**Commission économique pour l'Europe**

**Forum mondial de l'harmonisation  
des Règlements concernant les véhicules****173<sup>e</sup> session**

**Accord de 1958 :****Examen de projets d'amendements à des Règlements  
existants, soumis par le GRSP****Proposition de complément 2 à la série 02 d'amendements  
au Règlement n° 129 (Dispositifs améliorés de retenue  
pour enfants)****Communication du Groupe de travail de la sécurité passive\***

Figure 2

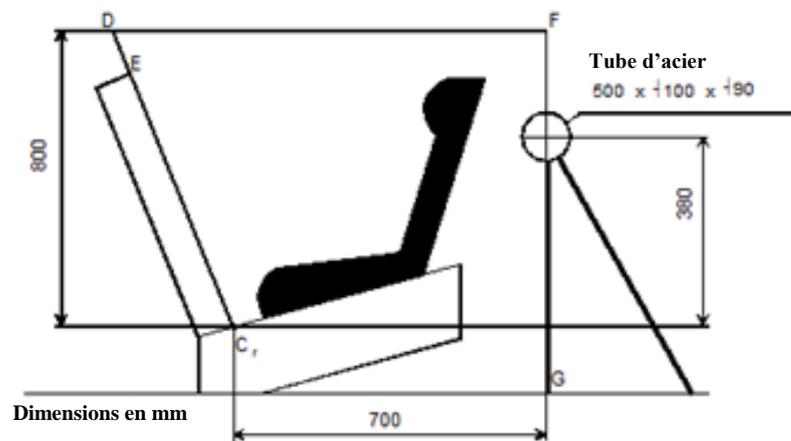
Paragraphe 6.6.4.4.1.2.1, lire :

« 6.6.4.4.1.2.1 Déplacement de la tête : aucune partie de la tête ne doit franchir les plans FD, FG et DE, comme décrits à la figure 2 ci-dessous. Ce critère devra être respecté jusqu'à un délai de 300 ms, ou jusqu'au moment où le mannequin a définitivement cessé de se déplacer, si cela se produit plus tôt.

Sauf s'il s'agit d'un essai avec le mannequin Q6, auquel cas :

La valeur par rapport au plan FD est de 840 mm ;

Si l'essai est effectué conformément au paragraphe 6.6.4.1.6.2 ou au paragraphe 6.6.4.1.8.2 ci-dessus, seule la deuxième configuration, c'est-à-dire résultats d'essai sans la barre de 100 mm de diamètre, sera prise en considération.

Figure 1

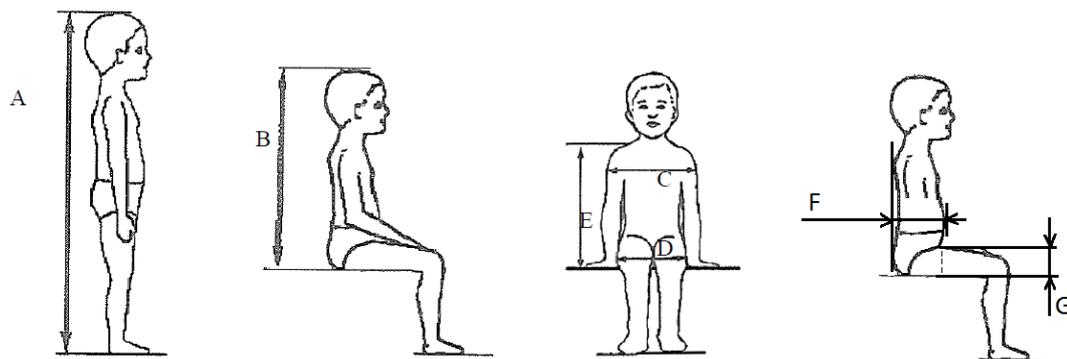
Annexe 18, lire :

### Dimensions du mannequin pour dispositifs améliorés de retenue pour enfants

Figure 2  
**Dispositif de mesure d'un DARE – Vues latérale et frontale du dispositif de mesure**

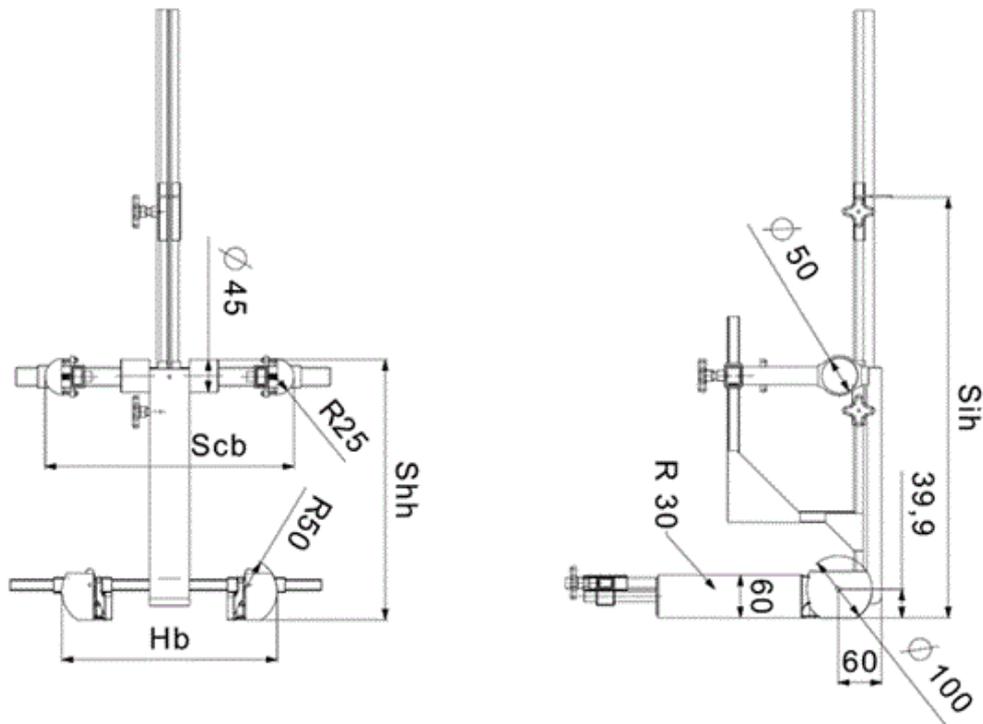
Toutes les dimensions latérales sont mesurées sous une force de 50 N avec les dispositifs décrits à la figure 2 et à la figure 3 de la présente annexe, avec les tolérances suivantes :

La masse du dispositif décrit à la figure 2 et à la figure 3 de la présente annexe doit être de  $10 \pm 1$  kg.

Pour les DARE intégraux ou non intégraux, le dispositif décrit à la figure 2 de l'annexe 18 doit être utilisé.

Figure 3  
**Dispositif de mesure d'un DARE à bouclier d'impact – Vues latérale et frontale du dispositif de mesure**

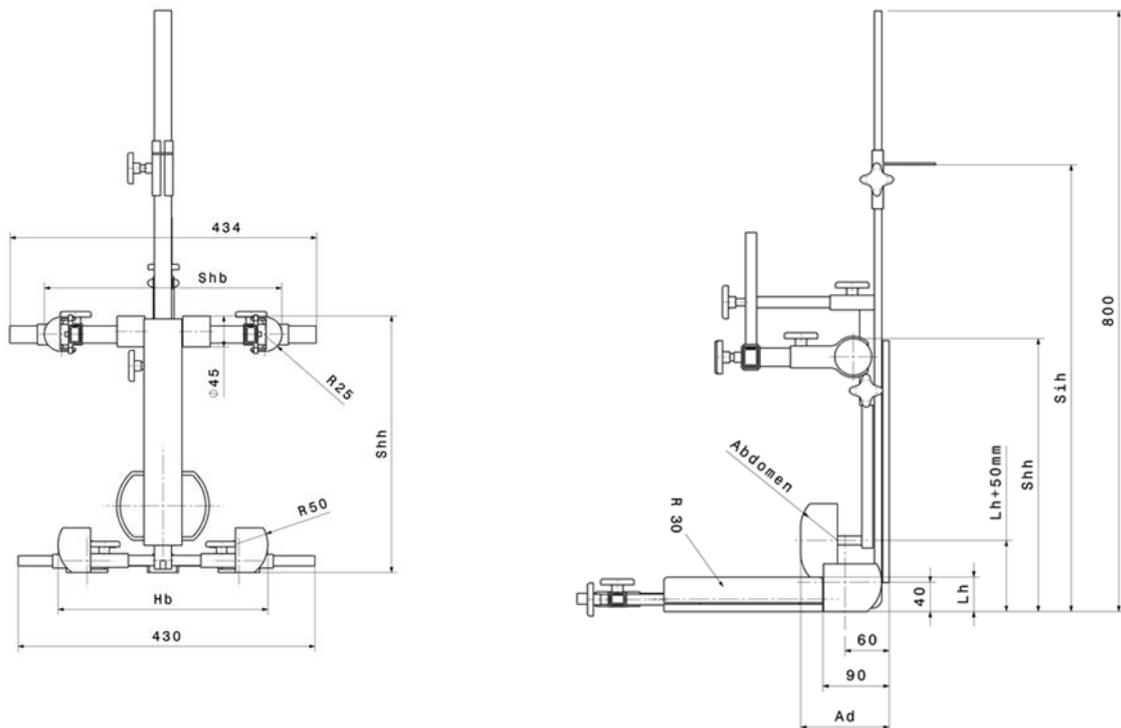
Pour les DARE avec bouclier d'impact, le dispositif décrit à la figure 3 de l'annexe 18 doit être utilisé.
